Kuusalu vallas Tammistu külas kinnistul asuva eramu ekspertiis

- 1 **Ekspertiisi objekt:** Kuusalu vallas Tammistu külas kinnistul asuva eramu.
- 2 **Ekspertiisi koostas:** Volitatud ehitusinsener, tase 8, kutsetunnistuse nr [redacted], [redacted] Inseneride koolitamine ja uurimistöö. MTR-i registreering nr [redacted]
- 3 **Ekspertiisi tellija** [redacted], e-post [redacted]
- 4 **Ekspertiisi üleanne:** Selgitada välja Ekspertiisiobjekti vastavus 02.06.2016.a kinnistu müügilepingule.
- 5 **Paikvaatlus:** teostati 21.09.2020.a ja 27.10.2020.a, paikvaatlusel osalesid lisaks al-
lakirjutanule hr [redacted] Paikvaatlusel fikseeriti objekti olukord 195 digifo-
toga, millised säilitatakse eksperdi arhiivis.

Foto 1. Vaade juurdeehituse tänava poolsele küljele. Katuse plekk on jätkatud mõnekümne sentimeetri kauguselt räästast.

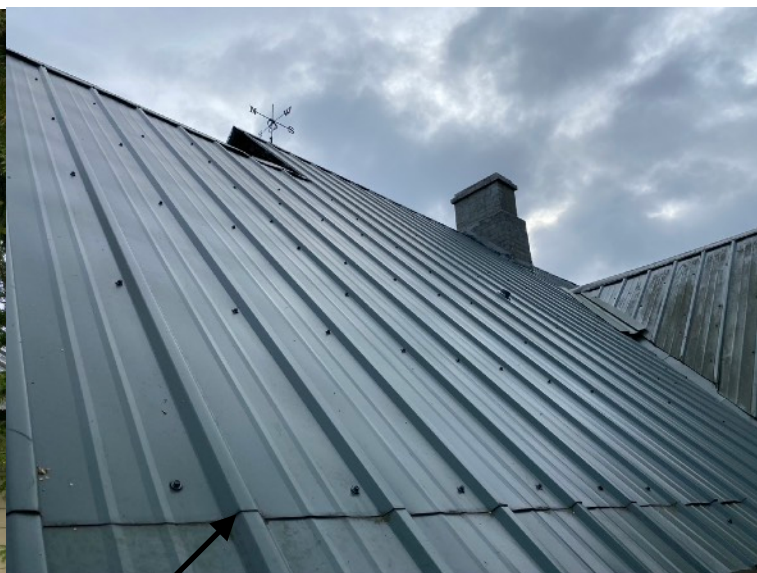
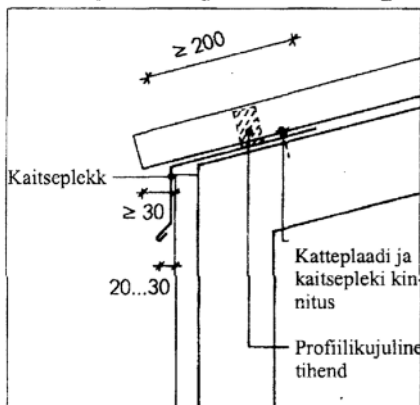
11.2.1. Juurdeehitusel on profiilpleki teadmata põhjusel jätkatud mõnekümne sentimeetri pikkuse ribana räästast arvates, vt fotod 1 ja 2. Juhendi joonise 10 ja p. 5 kohaselt tehakse pikkadel katuse külgedel otsajätk poolele kõrgusele, vt ka joonis 1;

Foto 6. Vaade katuse neelule.
Ebaõigesti paigaldatud neelu kaitseplekk, arusaamatu täiendav üksik plekk, tihendamata läbiviik.

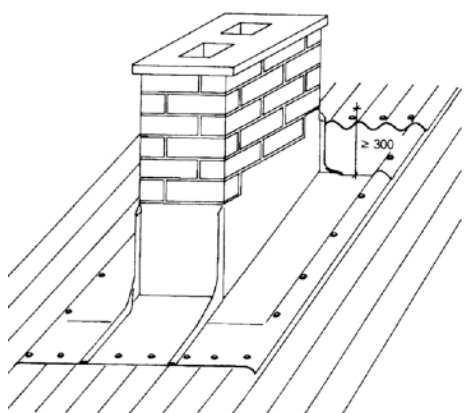
11.2.5. neelu ülaossa on paigaldatud arusaamatu üksik kaitsepleki katteplekk, vt foto 6;

11.2.6. katusel on tihendamata läbiviike, vt foto 6;

Juhendi RT-85-10374 joonis 31.

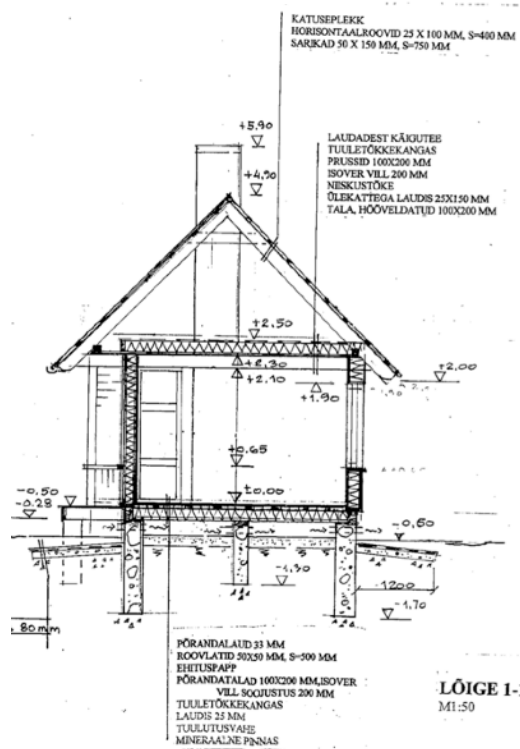
11.2.8. korstende liiteplekid ei ole juhendi p. 7.8 ja joonise 31 kohase vertikaalse ülespöörde kõrgusega 300 mm ning liitepleki vertikaalosa ja korstna vahel esineb tühimikke, vt joonis 3 ning fotod 11 - 14.

Fotod 15 ja 16. Fotol 10 on vaade vanema hooneosa sarika kõrgusele, mis on 110 mm ning fotol 11 on vaade sama sarika laiusele, mis on 46 mm.

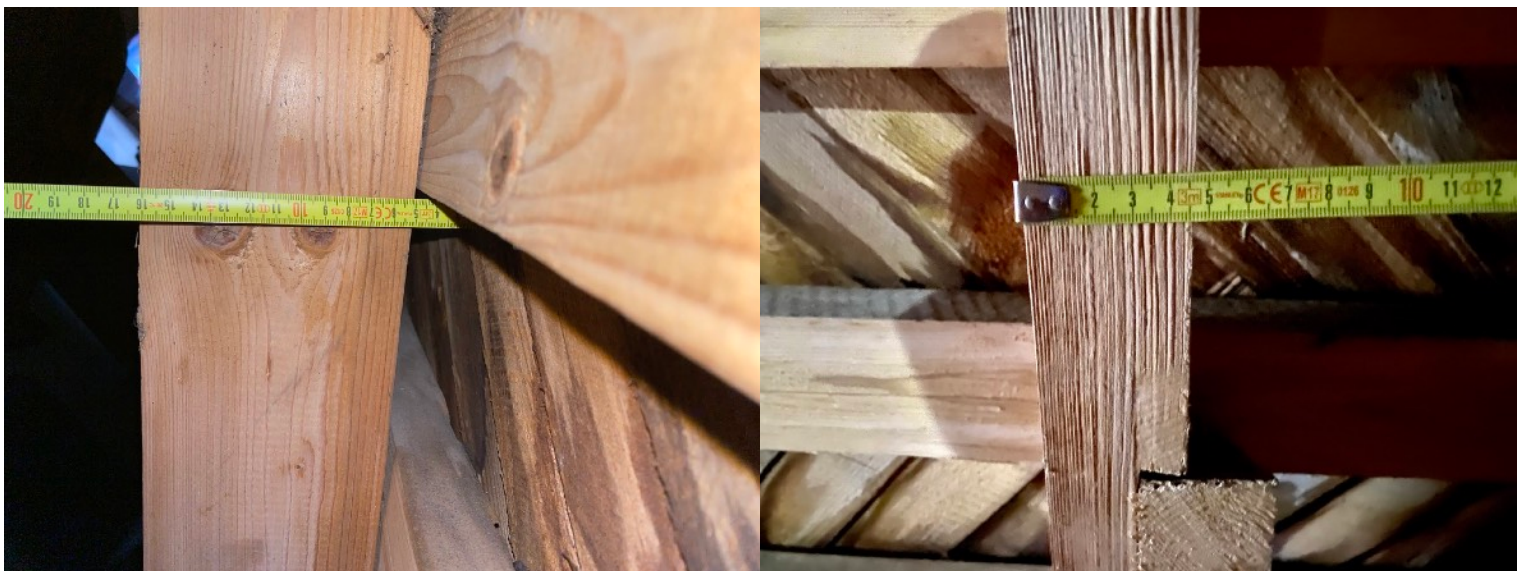
11.4. Ehitusprojekti lõike 1-1 kohaselt on hoone sarika mõõduks 50×150 mm, vt joonis 4. Paikvaatlusel tuvastati, et vanema hooneosa sarikate ristlõige on 46 - 68 ×110 mm, vt fotod 15 - 17.

sama puidu tugevuse korral on tegelik tala kandevõime $187,5/92,8 = 2,02$ kuni $187,5/137,1 = 1,38$ korda väiksem.
